COMMUNE D'ALLEMOND  
(ISERE).

MODIFICATION DE DROIT  
COMMUN N°1 DU PLAN LOCAL  
D'URBANISME

**[MEMOIRE DE REPONSE AUX AVIS  
DES PPA, DES OBSERVATIONS  
EMISES LORS DE L'ENQUETE  
PUBLIQUE ET DES REMARQUES DU  
COMMISSAIRE ENQUÊTEUR]**

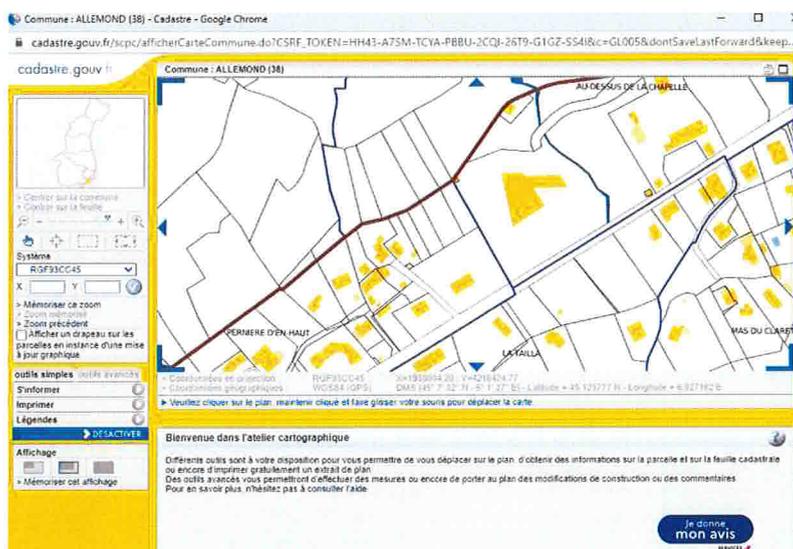
Le projet de plan de zonage de la modification n°1 ne permet pas de localiser le tracé de la voirie communale réalisée.

Pour une meilleure compréhension, il conviendrait de reprendre le plan de zonage matérialisant la voirie de desserte des services techniques.

Réponse de la commune : La voie communale réalisée n'apparaît pas sur la dernière version du cadastre (cf. illustration ci-dessous – visite de cadastre.gouv.fr au 29/06/2022). Celle-ci ne sera pas matérialisée puisque seul le cadastre est repris sur les plans de zonage. Pour améliorer la compréhension une illustration sera rajoutée dans le rapport de présentation.

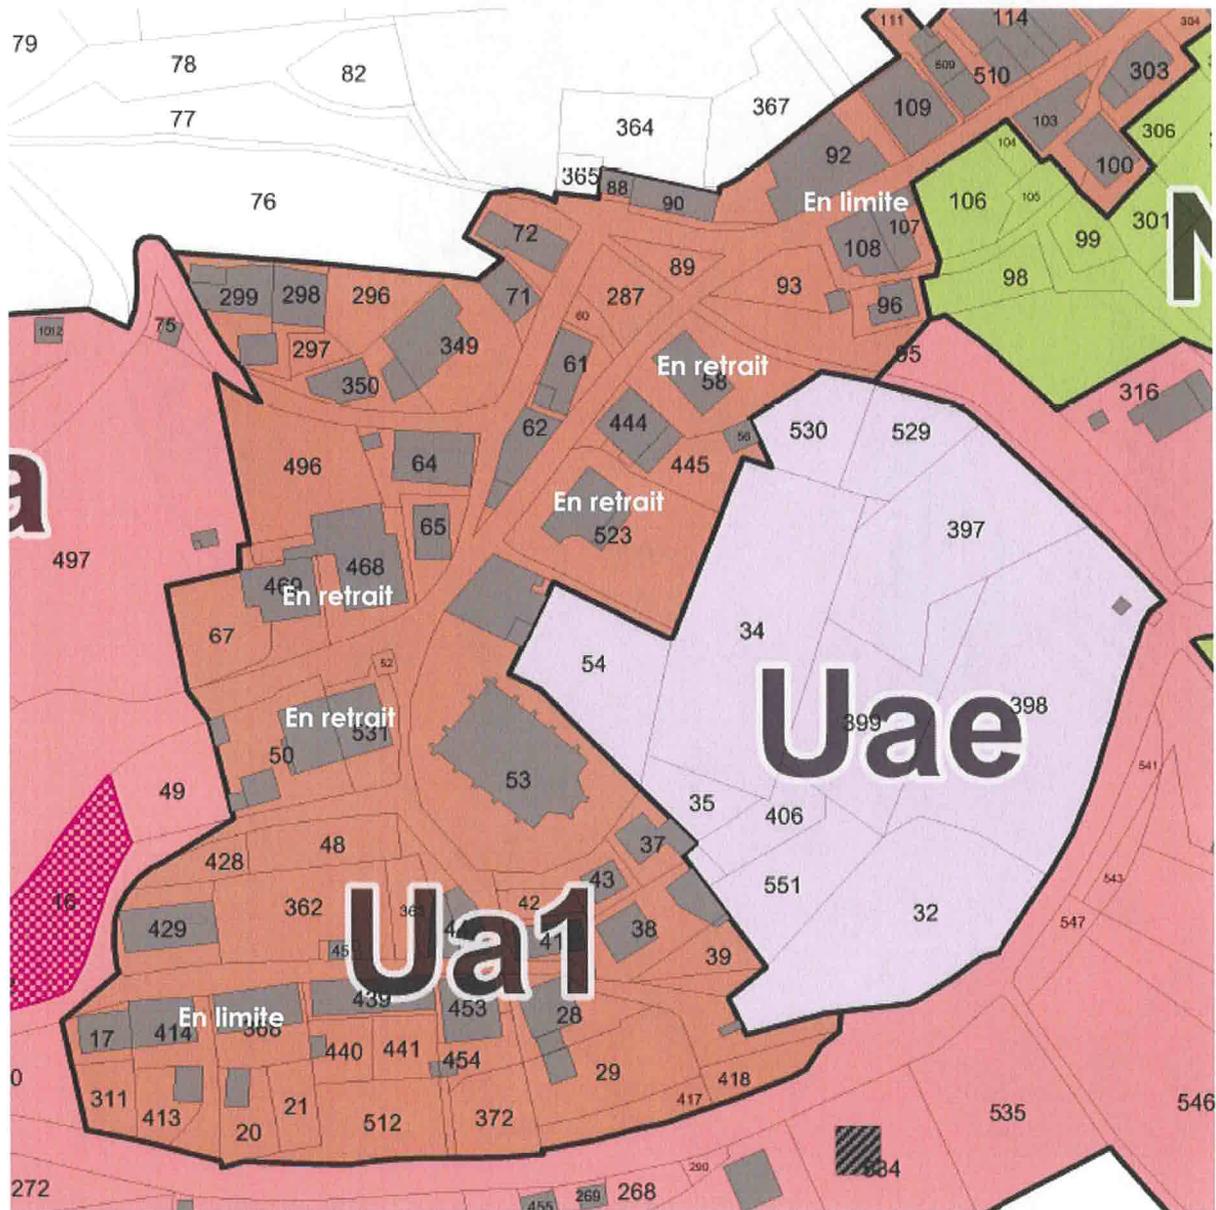
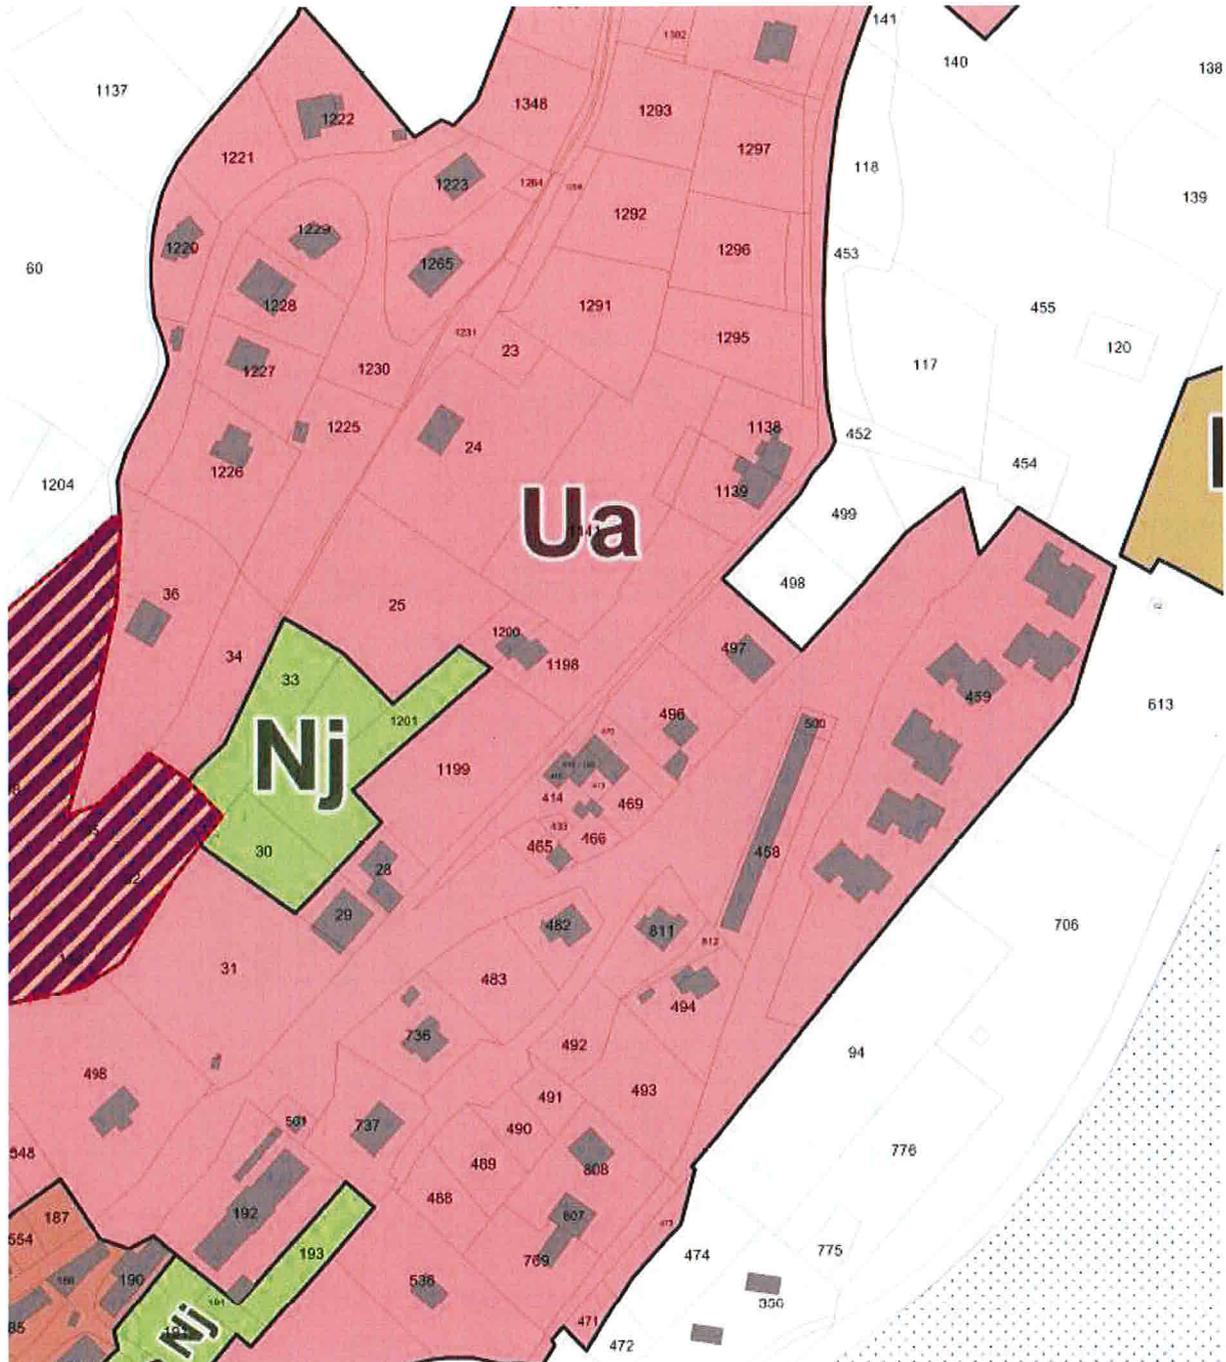
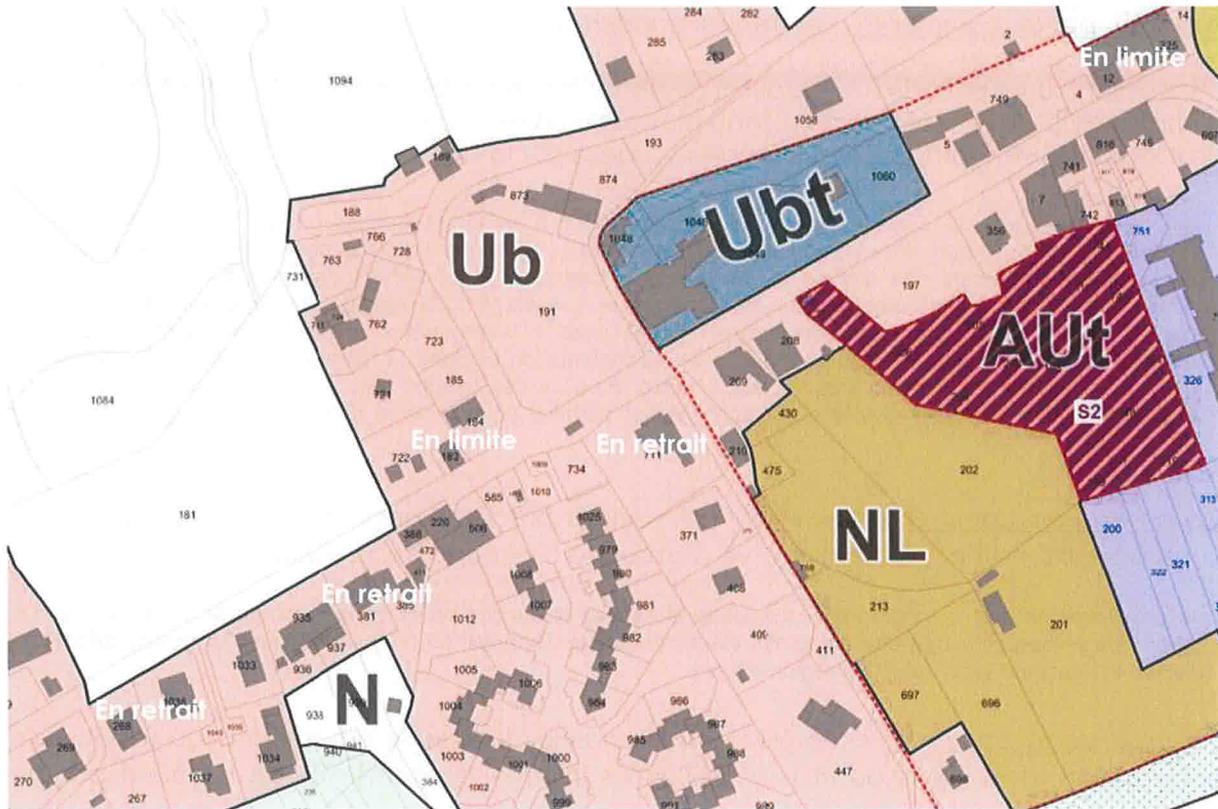
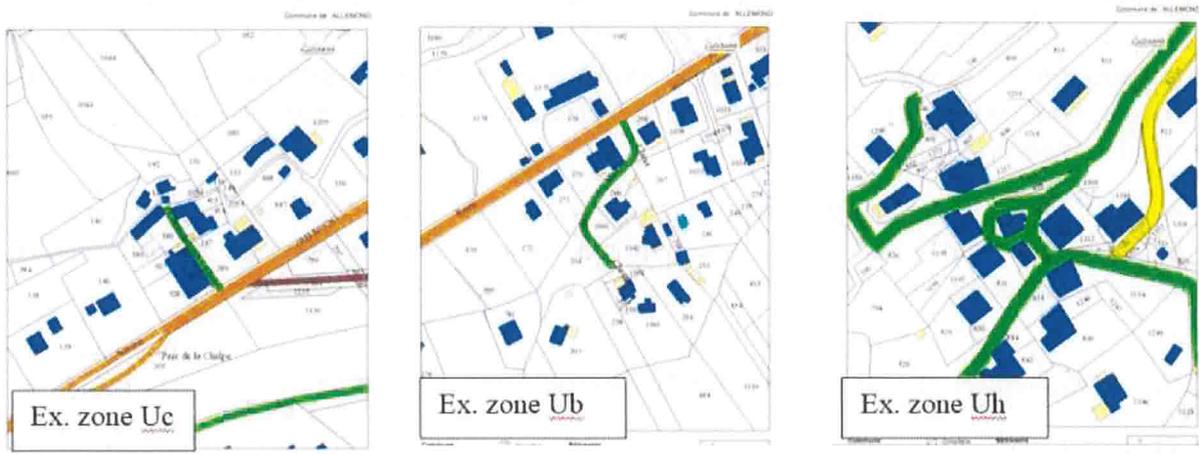
-la modification des règles des zones Ua, Ub, Uc, Uh notamment (implantation par rapport aux emprises publiques, emprises au sol, hauteur des constructions) réduit les possibilités de construire au sein de ces zones. Or pour rappel, le PLU approuvé en mars 2019 affichait des objectifs de construction (et donc de densité) ambitieux : 160 logements (dont 105 au sein de la zone Ua du bourg) pour une densité de totale de 27 log/ha. Le rapport de la modification devrait donc démontrer plus amplement que ces modifications ne remettent pas en cause les orientations du PADD en matière de production de logements. Il devrait également démontrer que les règles (notamment l'implantation libre des constructions) permettent la préservation des caractéristiques architecturales de la commune. Les seules justifications apportées évoquent des difficultés d'instruction des permis (hauteur minimale difficilement applicable, coût de la construction).

Réponse de la commune : L'argumentation suivante sera intégrée au rapport de présentation démontrant que les modifications apportées au règlement, n'empêchent pas la réalisation des 160 logements prévus dans le PADD et ne réduisent pas les possibilités au sein de ces zones

- Concernant l'implantation par rapport aux emprises publiques : En Ua, Ub, Uc et Uh, les implantations deviennent libres, les droits sont donc augmentés car les règles proposées sont moins restrictives. On ne réduit donc pas les possibilités de construire sur ces zones ;

- Concernant l'emprise au sol, là aussi les droits ne sont pas réduits puisque comme ce sont des emprises au sol minimales qui sont demandées et que l'on vient préciser que cela s'applique sur les parties réellement constructibles, on vient débloquent des parcelles qui étaient difficilement mobilisables (celles notamment frappées à plus de 80% par un risque, zones humides, servitudes etc...) ;

- Concernant les hauteurs, les hauteurs minimales (en zones Ua, Uc et Ub) n'imposaient pas la réalisation d'un minimum de logements. Un pétitionnaire pouvait construire à 11m et ne faire qu'un seul logement. Cette règle ne permettait pas de garantir la densité totale de 27logts/ha affichée. La modifier ne vient donc pas remettre en cause les possibilités de construire sur ces zones.

Ainsi les possibilités de construire ne sont pas réduites et ces modifications n'empêchent pas la réalisation de 160 logements.

Concernant les caractéristiques architecturales de la commune, les modifications apportées dans la modification de droit commun n°1 du PLU ne remettent pas en cause leur préservation. Les modifications des règles en zone Ua1, centre historique, permettant une

implantation des constructions libres, ne viennent pas compromettre la qualité architecturale de la zone. En effet, on observe déjà dans la zone Ua1, des implantations différentes, certaines constructions sont en limites et sur d'autres, on observe un retrait de mètres par rapport aux voies et emprises publics. A noter que les retraits ont des distances différentes et ne sont pas homogènes (2, 3, 4, 5 mètres etc...)

En Ua, le tissu est beaucoup moins dense qu'en Ua1 et la grande majorité des constructions sont déjà en retrait de plusieurs mètres par rapport aux voies et emprises publiques. Peu de constructions sont en limites.

Dans les autres zones U, les règles modifiées vis-à-vis de l'implantation et de la hauteur viennent uniquement permettre aux nouvelles constructions de reprendre les caractéristiques architecturales déjà présentes dans la zone. En effet, on observe déjà en zone Ub par exemple, des implantations différenciées allant de la limite à plusieurs mètres de retrait.

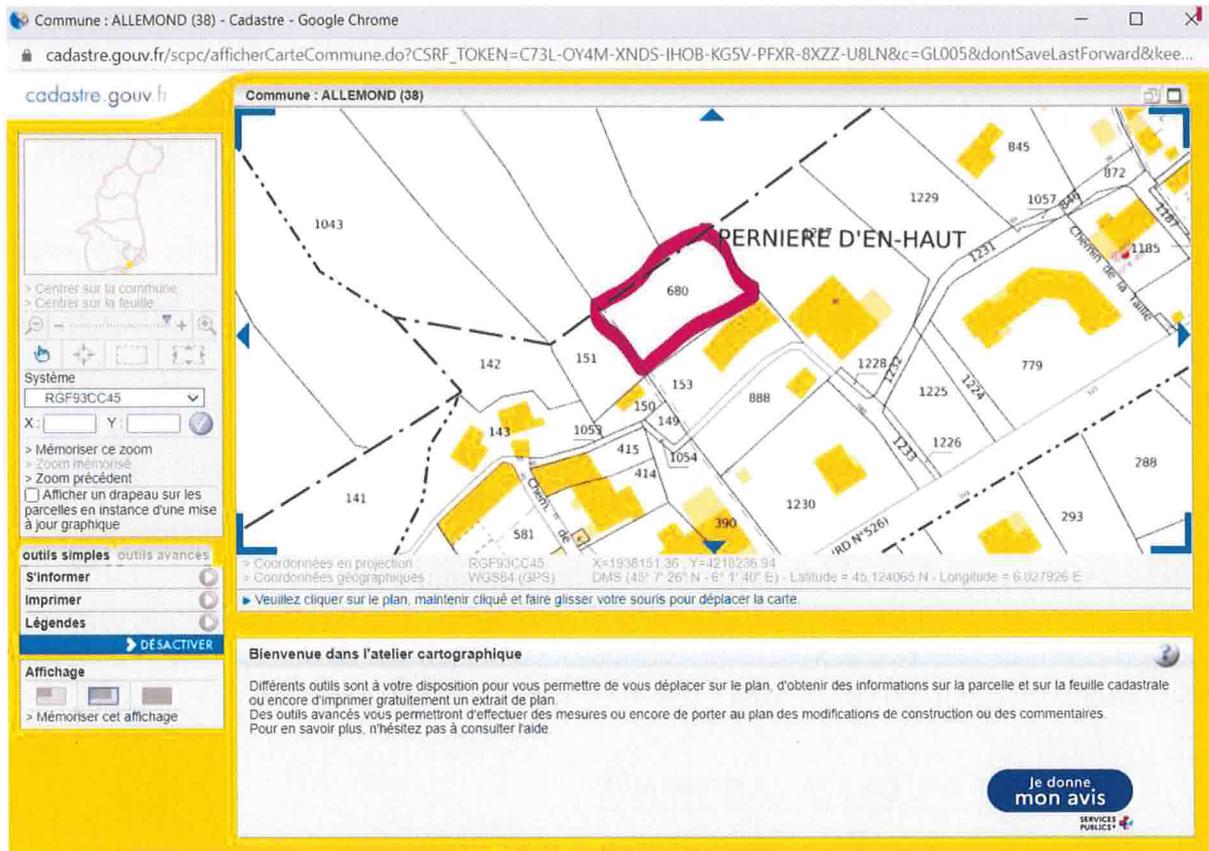
Me Lavigne est venue vérifier la constructibilité de la parcelle 486 (maintenant identifiée sur le plan de zonage du PLU avec le n° 680) située au lieu dit la Pierre haute. Elle s'étonne par ailleurs du changement de numérotation de la parcelle.

*Il n'y a pas de modification du zonage. La parcelle est classée en zone Uc.*

*Quant au changement de numéro de la parcelle, il convient de se rapprocher des services du cadastre.*

La parcelle n°680 est identifiée ainsi sur le site [cadastre.gouv](http://cadastre.gouv.fr). La numérotation reprise sur les plans de zonage du PLU correspond à la dénomination officielle du service du cadastre.
